**Zeitschrift:** Schweizerische Bauzeitung  
**Herausgeber:** Verlags-AG der akademischen technischen Vereine  
**Band:** 73/74 (1919)  
**Heft:** 12

## Ideen-Wettbewerb zu einem Bebauungsplan der Stadt Biel und ihrer Vorortgemeinden Nidau, Madretsch, Mett, Brüg und Port.

### Spezialaufgabe Bahnhof-Areal.

Spezialaufgabe Bahnhof-Areal. 1. Rang ex aequo. Entwurf Nr. 12. — Verfasser: Bauverwalter R. Keller, Arch. Karl Zöllig und J. Wildermuth. — 1:3300.

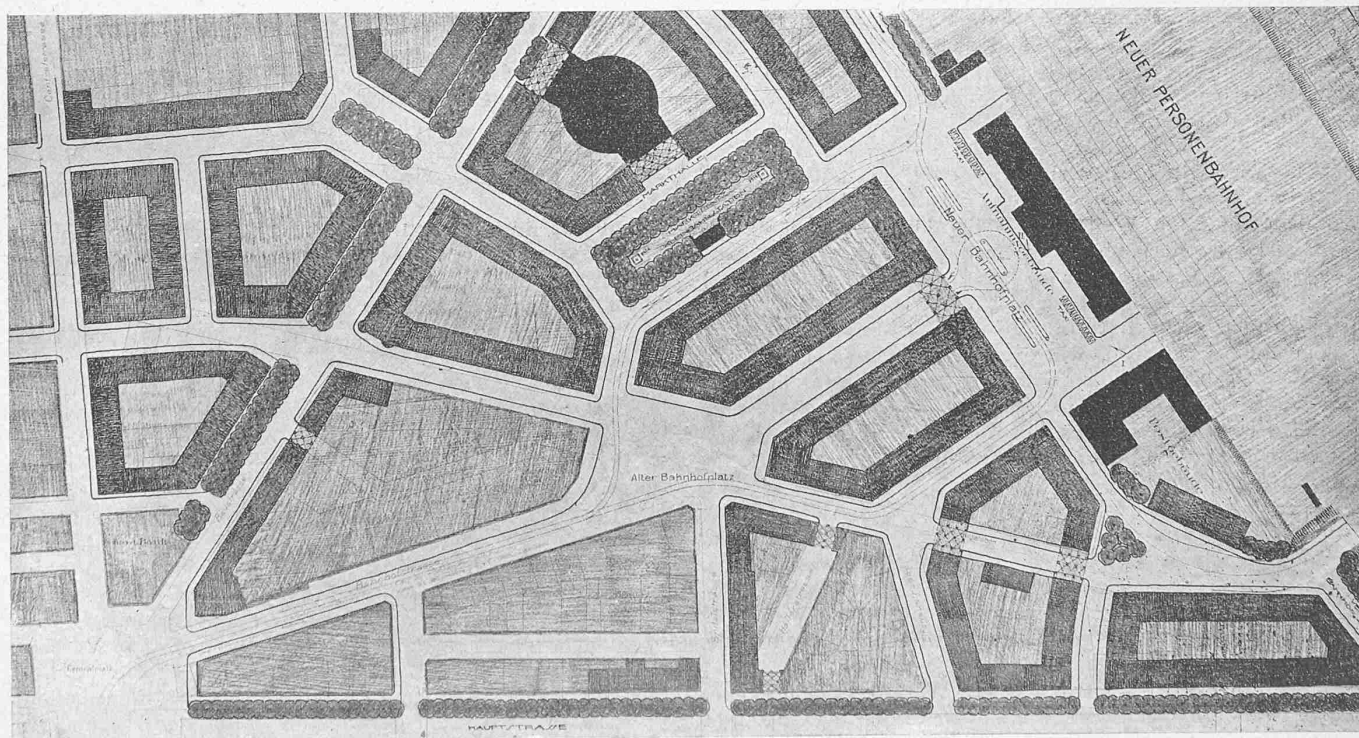
**Projekt Nr. 12 „Wo der Wille, da ist ein Weg“.** Die Aufteilung des Bahnhofgebietes ist durch zweckmässig durchgeführte Strassen und gut abgemessene Baublöcke erfolgt. Der Bahnhofplatz dürfte breiter sein. Die Ueberbauung beim Eingang der Bahnhofstrasse verdeckt das Mittelmotiv des Aufnahme-Gebäudes, letzteres sollte besser schon vom alten Bahnhofplatz aus sichtbar sein. Sehr gut eingeführt ist die Strasse alter Bahnhofplatz-Marktplatz zu den Ueberlandbahnen. Der alte Bahnhofplatz ist in richtiger Weise klein gehalten und ermöglicht überall gute Fassaden-Ausbildung. Die Einführung der Ueberlandbahnen dürfte besser gelöst sein. Die strenge und gute Architektur ist im Hauptprojekt durch eine mittlere Bogenstellung zusammengezogen, was, wie oben bemerkt, nicht zweckmässig ist und der nördlichen Platzwand zu viel Bedeutung verleiht gegenüber dem Aufnahmegebäude.

Spezialaufgabe Bahnhof-Areal. 1. Rang ex aequo. Entwurf Nr. 10. — Verfasser: Arch. Moser, Schürch & v. Gunten, Biel, und Ing. R. Walther, Spiez. — 1 : 3300.

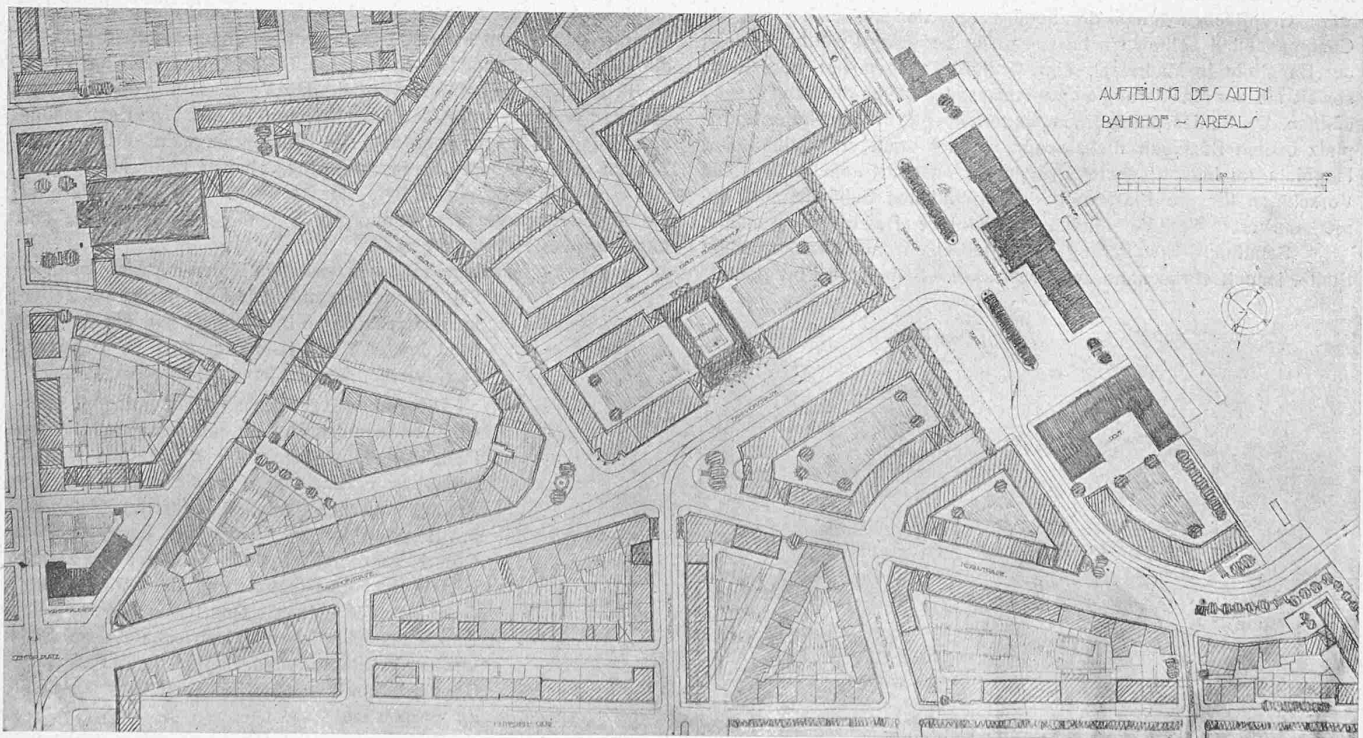
**Projekt Nr. 10 „Rosius“.** Der neue Bahnhofplatz und die Bahnhofstrasse sind richtig dimensioniert. Die Absicht, den alten Bahnhofplatz möglichst zu reduzieren, ist hier in guter Anpassung an die bestehenden Bauten erreicht, könnte aber in noch schönerer Art ausgeführt werden. Die Verkehrsstrasse nach der Markthalle und dem Güterbahnhof zweigt flüssig ab; weniger gut ist die Verbindung mit der Neben-Zufahrtstrasse zum Bahnhof. Bemerkenswert ist der Vorschlag, eine Ausstellungshalle für Uhrenindustrie in
